**MINISTERIO DE VIVIENDA, CIUDAD Y  
TERRITORIO**

DECRETO NÚMERO 0340,

“Por el cual se modifica parcialmente el Reglamento de Construcciones Sismo Resistentes NSR-10”.

## ANEXO TÉCNICO

Figura A.6.5-1 — Medición de la separación sísmica (vista en elevación)

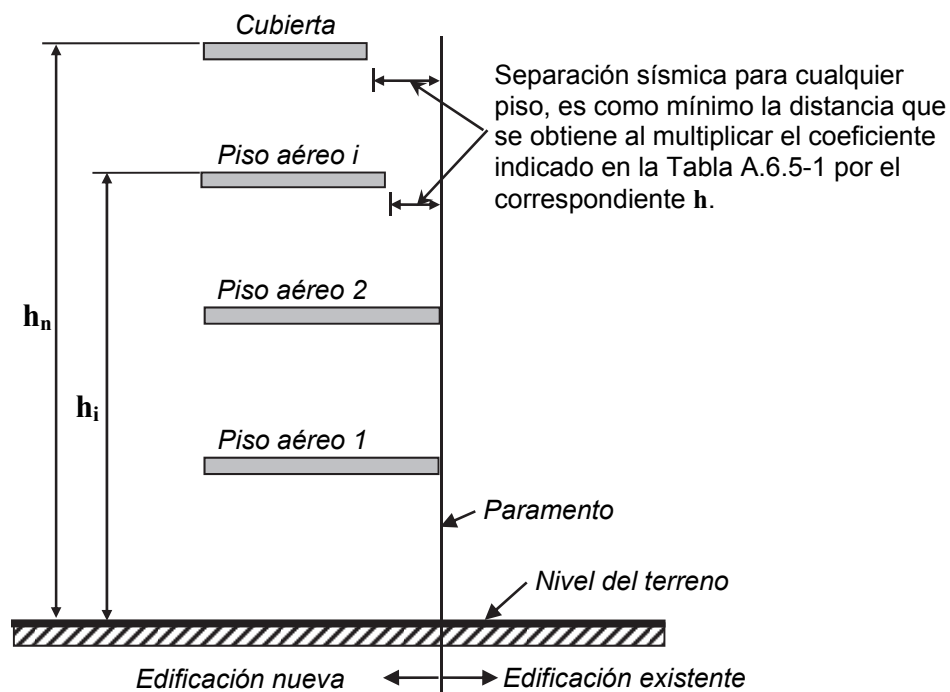
El literal c) de la sección A.6.5.2.3 debe quedar así:

- Las edificaciones con uno o dos pisos aéreos en la colindancia no requieren separación sísmica (véase también la Tabla A.6.5-1). Esto aplica para el caso de edificaciones de plataforma y torre, donde la plataforma en la colindancia no tiene más de dos o tres pisos y la fachada de la torre a partir del tercer piso, o el cuarto piso cuando lo permita la Tabla A.6.5-1, está separada de la colindancia en una distancia mayor o igual a la exigida por esta sección A.6.5.2.3. Véase la Figura A.6.5-1.

La Figura A.6.5-1 debe quedar así:
